Proponente	Solar Tier S.r.l.				
Progettista:	SeaWindPower			Partnered by:	
Progettazione	Ing. Francesco Desiderio Lanzalaco Via A. Ognibene n. 107 92013 - Menfi (AG) <i>Ordine degli Ingegneri della Provincia di Palermo n. 4488</i> seawindpower@pec.it		Studio Botanico Faunistico e Agronomico	Dott. For. Giuseppe D'Angelo Corso Umberto I n. 140 90010 - Gratteri (PA) g.dangelo@conafpec.it	
SIA PMA	Ing. Francesco Desiderio Lanzalaco Via A. Ognibene n. 107 92013 - Menfi (AG) seawindpower@pec.it		V.I. ARCH.	Dott. Sebastiano Muratore Via G. P. Giraldi n. 16 90123 - Palermo (PA) mutatore@pec.paropos.com	
Studio Idraulico	Ing. Dario Tricoli Via Carlo Pisacane n. 25/F 88100 - Catanzaro (CZ) ruwa@pec.ruwa.it		Studio Geologico Geofisico ed Idrogeologico	Dott. Leonardo Mauceri Via Olanda n. 15 92010 - Montevago (AG) geologomauceri@epap.sicurezzapostale.it	
Opera	Progetto di realizzazione di un impianto agrovoltaiico e opere connesse nei Comuni di Mazara del Vallo (TP), Santa Ninfa (TP) e Castelvetro (TP), denominato <i>Aurora</i>

Oggetto	Codice elaborato interno - Titolo elaborato: ARRPD0R22-00 – CONTRODEDUZIONI ALLA RICHIESTA DI INTEGRAZIONI DEL MIC				
01	09/05/2023	Risposta al MiC Prot.4054

Figura 1 - Geolocalizzazione i tutti gli impianti (realizzati e in fase di autorizzazione) ricadenti all'interno dell'area di studio

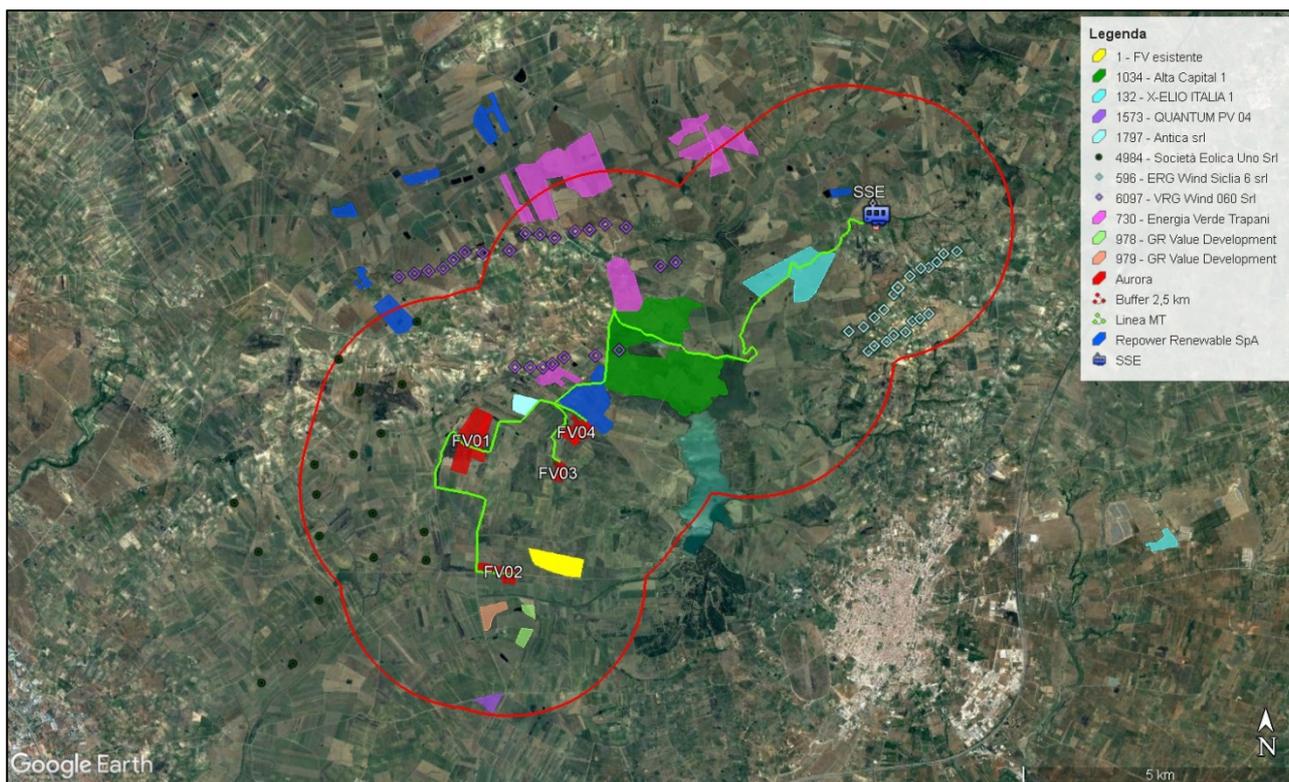
*“In relazione alla valutazione degli **effetti cumulativi**, è necessario integrare l'analisi degli impatti cumulativi contenuta sul SIA con una mappa di dettaglio a scala adeguata che contenga sia gli impianti esistenti che quelli in corso di realizzazione o valutazione presenti nel buffer di 2,5 Km, completa con i nominativi delle società di gestione, l'estensione degli impianti e la distanza dall'impianto in progetto”*

Al fine di rispondere alla richiesta in oggetto si rimanda al paragrafo 9 –*Analisi effetto cumulo* dell'elaborato *“ARRSIAR01-01 - Studio di Impatto Ambientale”* e agli elaborati *“ARRSIAT20-00 - Cumulo cartografico con altri impianti su ortofoto”* e *“ARRSIAT19-00 - Carta dell'intervisibilità teorica su base CTR e cumulo con altri progetti”*

In particolare, è stato effettuato lo studio valutativo in merito all'effetto cumulo nel buffer di 2,5 km dai sottocampi fotovoltaici e dalle opere di connessione, inclusa la sottostazione elettrica. All'interno dell'area di indagine, sono stati dapprima individuati gli impianti FER esistenti (eolico e fotovoltaico) con potenza uguale o maggiore a 1.000 kWp, successivamente si è proceduto ad effettuare una ricerca tramite il portale Valutazioni Ambientali della Regione Siciliana e del Ministero dell'Ambiente e della Sicurezza Energetica dei progetti di impianti FER (eolico e fotovoltaico) in fase autorizzativa.

Nella figura seguente è mostrata l'analisi complessiva degli impianti eseguita attraverso l'ausilio di Google Earth, evidenziando la fascia limite dell'area di studio e tutti gli impianti ricadenti in tale confine.

Figura 4 - Particolari delle recinzioni e delle opere di mitigazione

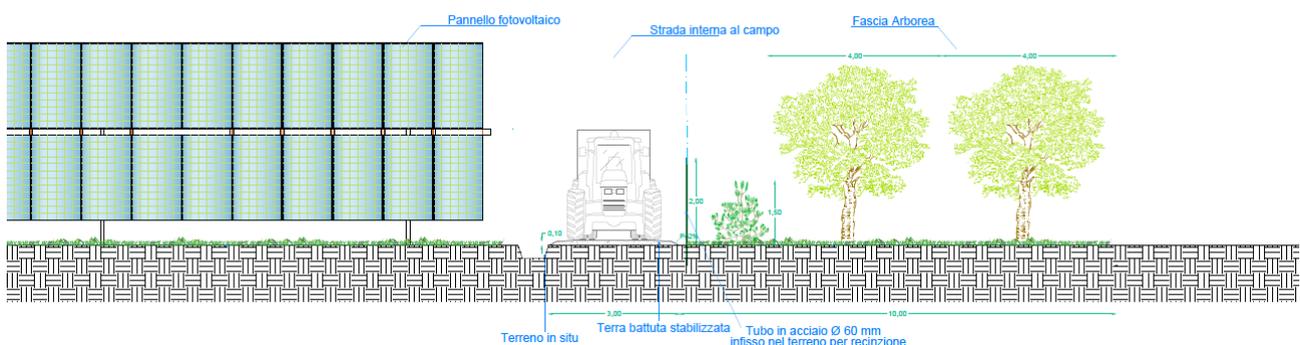
*“Per le **opere di mitigazione** è necessario sviluppare soluzioni progettuali che possano ridurre la visibilità non solo dei singoli campi di cui si compone l'impianto fotovoltaico ma anche delle recinzioni; inoltre è necessario che le nuove soluzioni progettuali vengano elaborate attraverso un apposito progetto di paesaggio con l'integrazione, possibilmente, di differenti specie arboree e arbustive, disposte con andamento planimetrico non necessariamente rettilineo e parallelo alle recinzioni, ma articolate con distribuzione diffusa, nel rispetto delle qualità del paesaggio agrario locale”*

Così come richiesto al punto in oggetto, la mitigazione delle recinzioni verrà effettuata spostando la fascia arborea di mitigazione al di fuori della recinzione in modo che questa venga schermata dalla presenza della vegetazione.

La recinzione perimetrale realizzata con rete metallica costituita da una rete grigliata rigida in acciaio zincato di colore verde, alta 2 metri con dimensioni della maglia di 10x10 cm nella parte superiore e 20x10 cm nella parte inferiore, il tutto supportata da paleria di color legno, realizzando nella parte inferiore dei varchi di dimensione 30x30 cm ogni 5 metri che consentano il passaggio della micro e meso-fauna locale (anfibi, rettili e mammiferi).
